Изменение № 1 ГОСТ 21807—76 Бункеры (бадьи) переносные вместимостью до 2 м³ для бетонной смеси. Общие технические условия

Утверждено и введено в действие Постановлением Государственного строительного комитета СССР от 06.06.85 № 75

Дата введения 01.09.85

Черт. 1

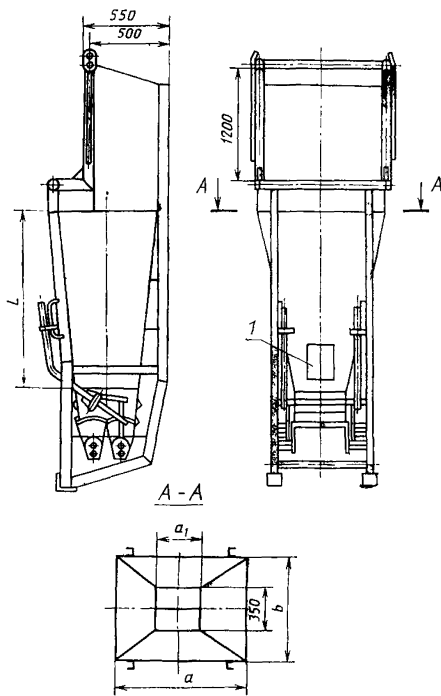
Пункт 2.1. Чертеж 1 заменить новым (см. с. 158).
